## 改善箇所説明図

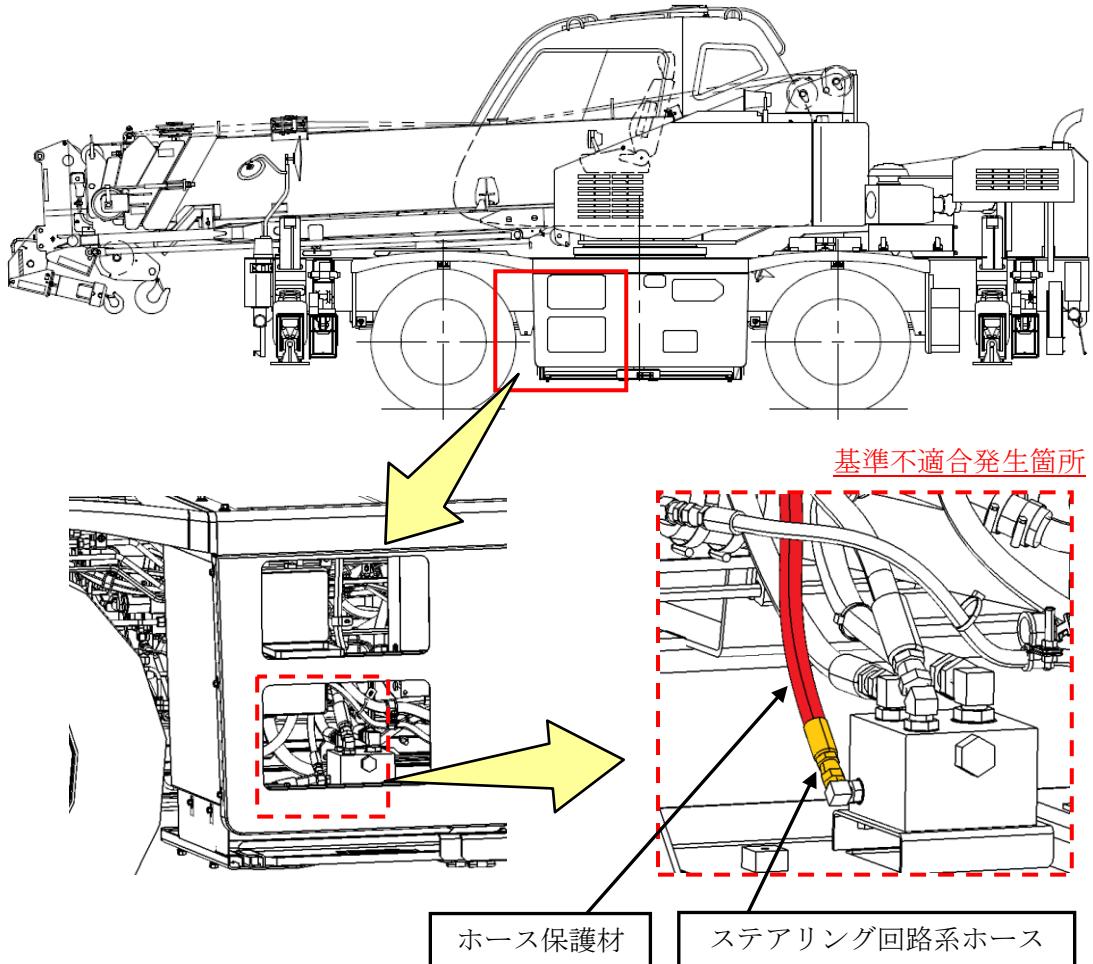
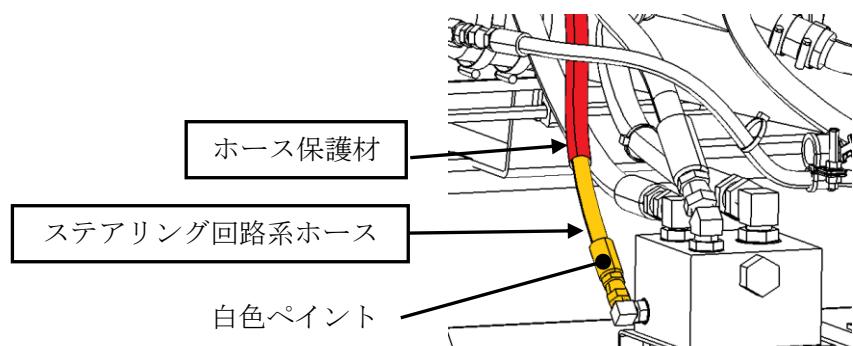
ホイール・クレーンの油圧ステアリング回路系ホースにおいて、ホース保護材の固定範囲が不適切なため、局部的な曲げ負荷が生じるおそれがある。そのため、そのままの状態で使用を続けると、繰り返し圧力によりホースが損傷し、作動油が漏れ、容易にステアリング操作ができないなくなるおそれがある。

全車両、ホースを新品に交換し、ホース保護材を適切な範囲に固定する。

識別：ホース金具に白色ペイントを行う。
